Znak sprawy: PZD/WD-Db/4111/2/2022

PYTANIA I ODPOWIEDZI

dot.: postępowania o udzielenie zamówienia publicznego w zakresie wydatkowania w Powiatowym Zarządzie Dróg w Sokółce środków publicznych o wartości nieprzekraczającej równowartości kwoty 130 000,00 zł (postępowanie wyłączone spod stosowania Ustawy z dnia 11 września 2019r. – Prawo Zamówień Publicznych, tekst jedn.: Dz.U. z 2021r., poz. 1129 z późn.zm.). Numer sprawy: PZD/WD-Db/4111/2/2022. Nazwa zadania: Dostawa pionowych znaków drogowych na potrzeby Powiatowego Zarządu Dróg w Sokółce.

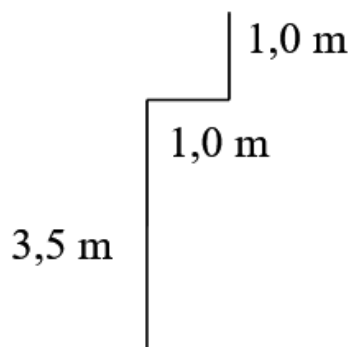
Proszę o zamieszczenie wzoru poglądowego dla pozycji słupki gięte.

Odpowiedź 4.

Poniżej schemat poglądowy słupka. Kąty 90° mają być gięte.
